Gamma H&C	Modello BRIO UP - KIKKO - KIKKO MAX	N° I.T. 11_2016
Matricola 63610446	Oggetto VALVOLA DI NON RITORNO INTEGRATA CON BY-PASS	N° Claim -

Facendo riferimento all'informazione tecnica "IT 12_ 2015 Valvola di non ritorno integrata con BY-Pass", si informa che il nuovo componente in *poliammide*, che integra la **Valvola di Non Ritorno** ed il **By-Pass**, è stato esteso a tutte le macchine *Espresso* in grani delle gamme **Kikko** e **Kikko Max**, con assiemi pompa da 12 bar.

1 Nuovo **Assieme tubo** per valvola di non ritorno - Codice a ricambio: **260043**

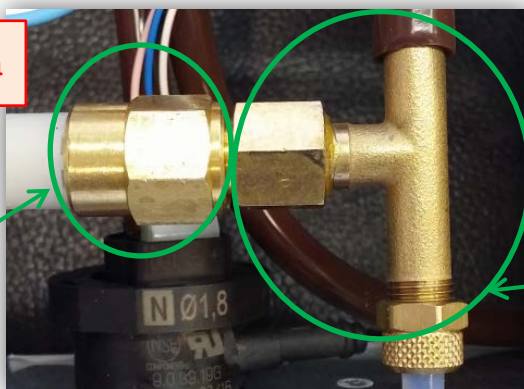
Nota bene: la nuova "**Valvola di non ritorno + By-Pass**" può essere montata sui d.a. **pre-modifica** ordinando anche l'**assieme tubo (1)** e la **guarnizione OR (2)**.

Nota: il Raccordo tubo teflon D. 6 (**A**)
può essere ordinato anche separatamente.
Codice a ricambio: **260041**

- **Brio UP** : il tubo in teflon 3x6 deve essere tagliato e portato a **240 mm**.
- **Kikko** e **Kikko Max** (dal SN **63610446**): il tubo in silicone marrone non è utilizzato ed il tubo teflon 3x6 deve tagliato e portato a **280 mm**.
- **Kikko** e **Kikko Max** (prima del SN **63610446**): utilizzare il **260043**.
